【第5号】

統合準備委員会だより

第6回統合準備委員会を開催

【A-1案】
北側配置

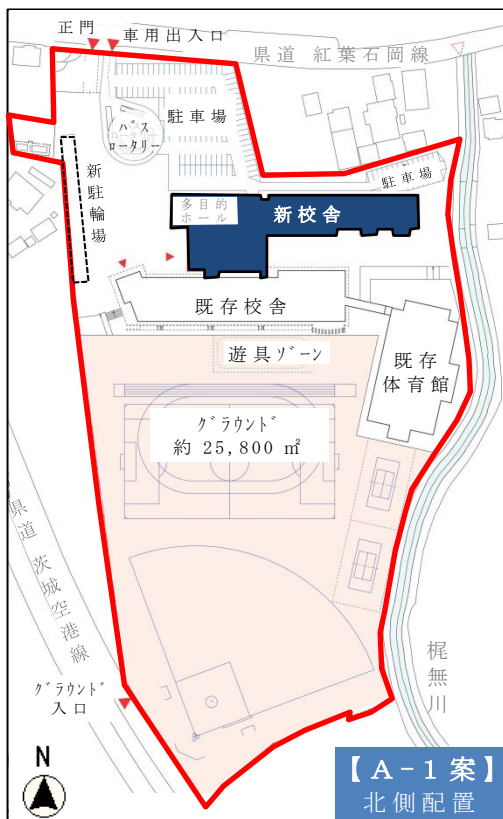
- 1 A案は、グラウンドの広さが確保される。駐車場の台数が減ることはどうなのかということがあったが、グラウンド側の出入口から、グラウンドを駐車場として使えるということであれば、それほど大きなイベントでない限りは大丈夫ということであった。
- 2 現地視察をした委員から、実際に見ると、北側の方がすっきりしており、校庭を小さくせず、見通しが良いといった印象があるということであった。駐車場スペースに関しては、体育祭や文化祭等の際にグラウンドを使用していたこと、またグラウンド側に入口があるので、支障がないということであった。
- 3 駐車場に関しては、行事等の時に使うため、使用頻度は少ない。小中一貫となり、小中学生が使用するので、グラウンドは広い方が良いのではないかとということだった。
- 4 C案の場合、グラウンドの広さがかなり制限されてしまう。

全てのグループでA-1案が良いとの結果から、配置計画を既存校舎北側増築案とし、以降の計画（平面計画等）を進めていく。
